Европейская экономическая комиссия

**Упрощение правил, касающихся устройств
освещения и световой сигнализации**

**Предложение по дополнению 12 к первоначальному
варианту Правил № 99 (газоразрядные источники света)**

**Представлено Неофициальной рабочей группой по упрощению
правил в области освещения и световой сигнализации***

«10. Цвет

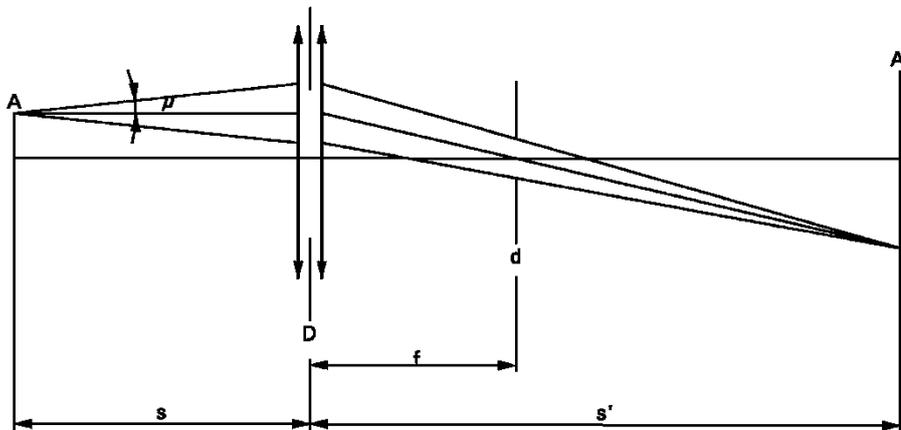
Пункт 10, исключить рисунок и изменить следующим образом:

Цвет источника света измеряют в сферической поверхности с использованием системы измерения, которая показывает координаты цветности МЭК поступающего света с разрешающей способностью $\pm 0,002$. ~~На нижеследующем рисунке показан диапазон цветности для белого цвета и ограниченный диапазон цветности для газоразрядных источников света D1R, D1S, D2R, D2S, D3R, D3S, D4R, D4S, D5S, D6S и D8S».~~
